2. Deckblatt vom März 2023
 ersetzt Deckblatt vom März 2016
 Unterlage 5, Blatt 1

FESTSTELLUNGSENTWURF

Straße: B 275	Unterlage / Blatt-Nr.: 5 / 1
Beginn: zw. NK 5815063 u. NK 5815043 Station 0+630	Lageplan
Ende: zw. NK 5815035 u. NK 5715075 Station 0+980	Maßstab: 1:1000
Hessen ID: 03488

B 275
 Ortsumgebung Idstein Eschenhahn

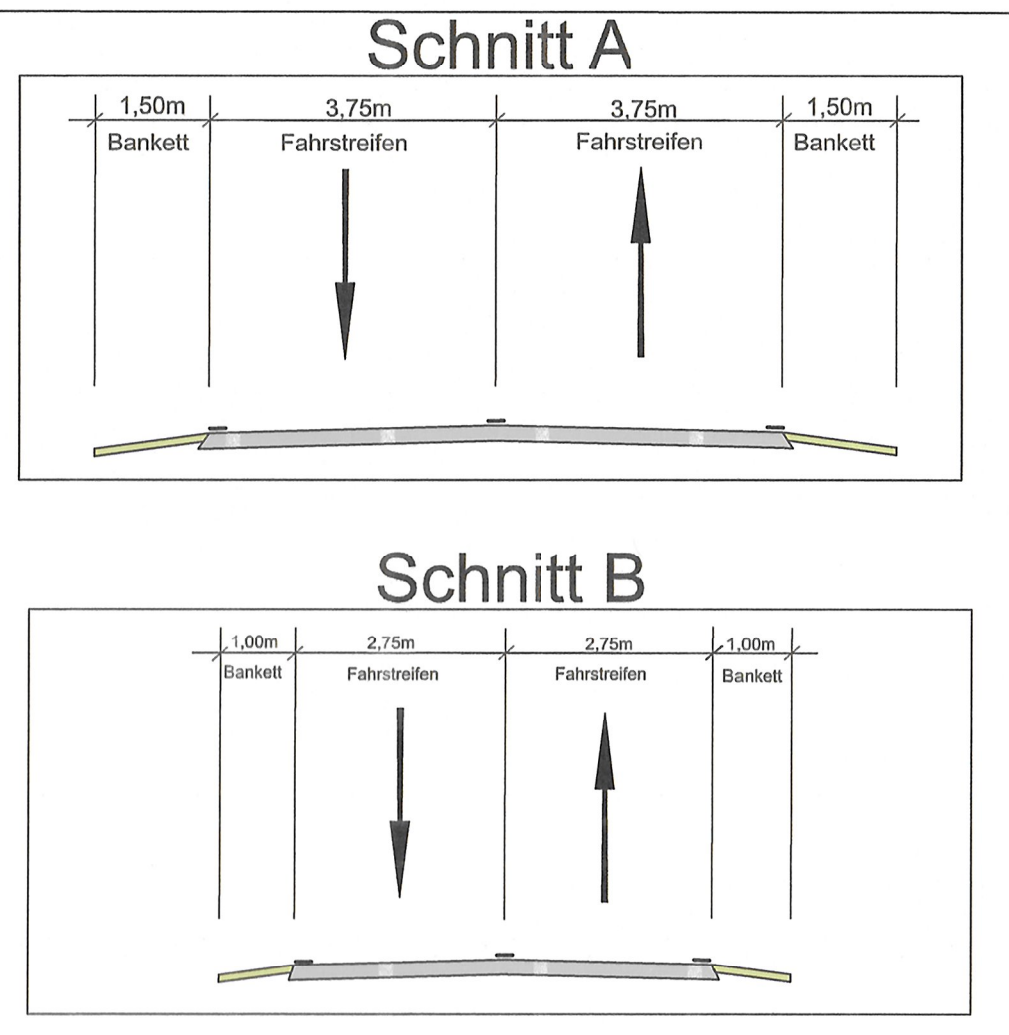
Violetteinträge beachten

Nr.	Art der Änderung	Datum	Zeichen
2.)	Verbreiterung der Hauptwirtschaftswege / Anpassung RRB / BW 1 Breite zw. Geländern auf 5,0m / Messpfiler / Entfallen Weg 2	Aug. 2022	PB14.1.02Go
1.)	Erhalt des Scheunengebäudes	März 2016	Pl. 14.012 Go
